ANALYSE DU PROJET ET ARGUMENTAIRE

Le projet de Parc éolien de la Sensée sur les communes de Dury, Etaing et Récourt, comprenant l'implantation de 6 éoliennes de 150 mètres de hauteur (2 éoliennes pour chaque commune), a été initié il y a plus de 8 ans (2013) par ENGIE GREEN (anciennement MAIA Eolis).

Nous avons créé le collectif *ASPECT Val de Sensée (Association pour la sauvegarde du patrimoine, de l'environnement, du cadre de vie et des territoires en Val de Sensée)* pour informer et mobiliser la population, suite au fait que **les habitants des trois communes concernées n'ont pas été consultés** en amont des décisions prises par les conseils municipaux en faveur de l'implantation du parc éolien, et en raison des impacts possibles sur les communes environnantes.

3.1. Lécluse : le menhir « la pierre du diable » (PM 01)

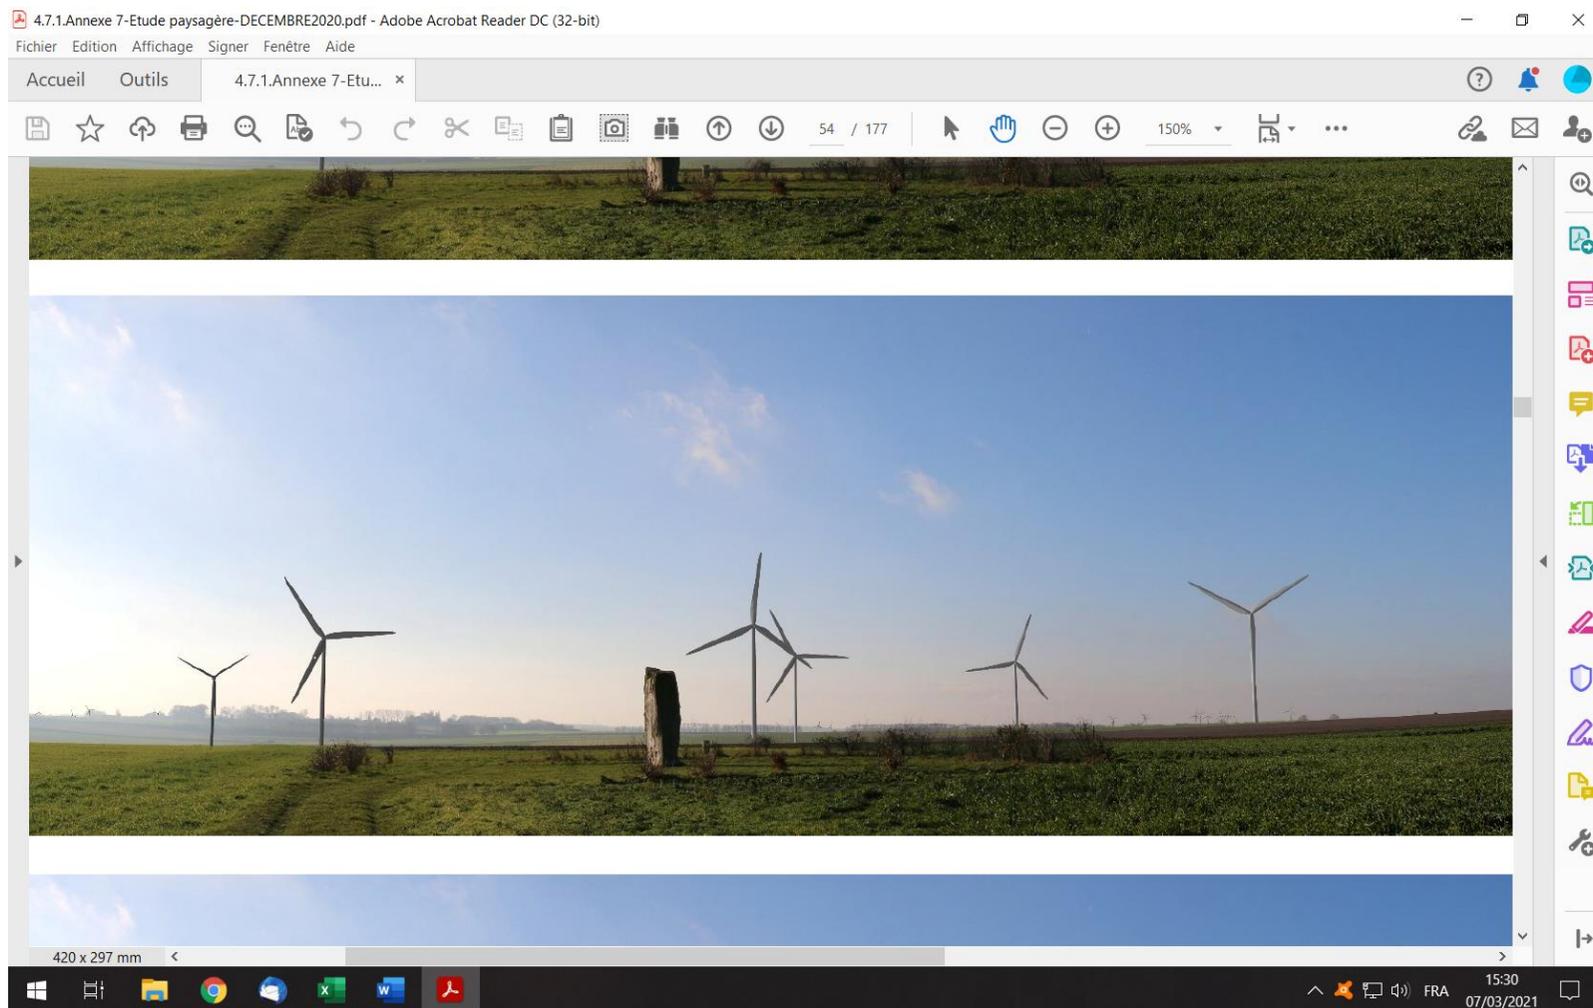
Situé à 170 m de la zone d'implantation potentielle et 1 km du projet. La sensibilité du monument et l'impact visuel du parc éolien sont estimés « forts » dans l'étude paysagère, alors que l'impact visuel est très fort. Le recul est insuffisant dans ce paysage naturel sans aucun élément artificialisant, avec un effet d'écrasement par le parc éolien en surplomb et une covisibilité directe des parcs éoliens de l'Artois à l'horizon. Dans son avis, la MRAe recommande d'étudier une variante permettant d'éviter les impacts sur ce monument historique.
